## Hørings svar nr. 41

## **Indsigelse mod etableringen af biogasanlæg på Kragekærvej på det sydlige Tåsinge.**

## Indsigelse mod etableringen af biogasanlæg på Kragekærvej.

# Bilag til indsigelse vedr. biogasanlæg på Kragekærvej 12 Tåsinge

Figur 13 Kragekærvej 12 og placering af kystnærhedszonen (gul linje).

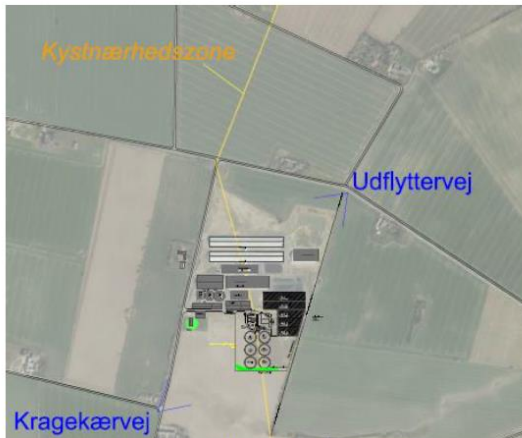
En stor del af anlægget ligger indenfor kystnærhedszonen og kræver en særlig planlægningsmæssig eller funktionel begrundelse. Dispensationsansøgningen skal vurderes konkret og indeholde begrundelser der indeholder henvisning til retsregler der er lagt til grund for afgørelsen, jf. dispensation fra lokalplanlægningen § 19. Disse begrundelser kan vi ikke se er opfyldt.

En mindre del af lokalplanområdet ligger i den 2 km brede kystnærhedszone.

De eksisterende bygninger på husdyrs bruget er 8-9 meter høje, biogasanlæggets lagertanke vil blive op til 15 meter høje. Dette forhold gør planmaterialets visualisering af projektet misvisende og utroværdigt, da det betyder, at anlægget vil hæve sig noget over 50% i højden i forhold til de eksisterende bygninger. Biogasanlæggets siloer vil til sammenligning blive 1 ½ gang så højt som nærmeste nabo Kragekær gl. Mejeri, og kun kirketårne og mejerierne vil være højere i landskabet.

Figur 13 Kragekærvej 12 og placering af kystnærhedszonen (gul linje).

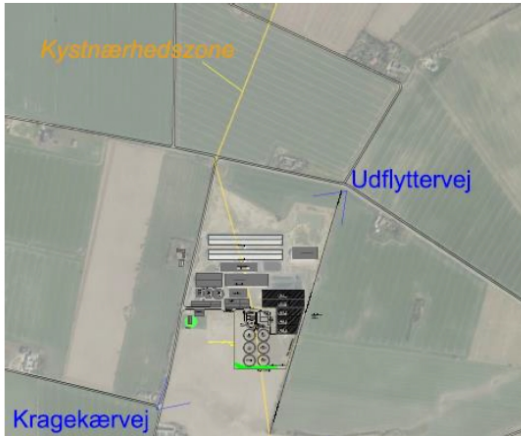
En stor del af anlægget ligger indenfor kystnærhedszonen og kræver en særlig planlægningsmæssig eller funktionel begrundelse. Dispensationsansøgningen skal vurderes konkret og indeholde begrundelser der indeholder henvisning til retsregler der er lagt til grund for afgørelsen, jf. dispensation fra lokalplanlægningen § 19. Disse begrundelser kan vi ikke se er opfyldt.

En mindre del af lokalplanområdet ligger i den 2 km brede kystnærhedszone.

De eksisterende bygninger på husdyrs bruget er 8-9 meter høje, biogasanlæggets lagertanke vil blive op til 15 meter høje. Dette forhold gør planmaterialets visualisering af projektet misvisende og utroværdigt, da det betyder, at anlægget vil hæve sig noget over 50% i højden i forhold til de eksisterende bygninger. Biogasanlæggets siloer vil til sammenligning blive 1 ½ gang så højt som nærmeste nabo Kragekær gl. Mejeri, og kun kirketårne og mejerierne vil være højere i landskabet.
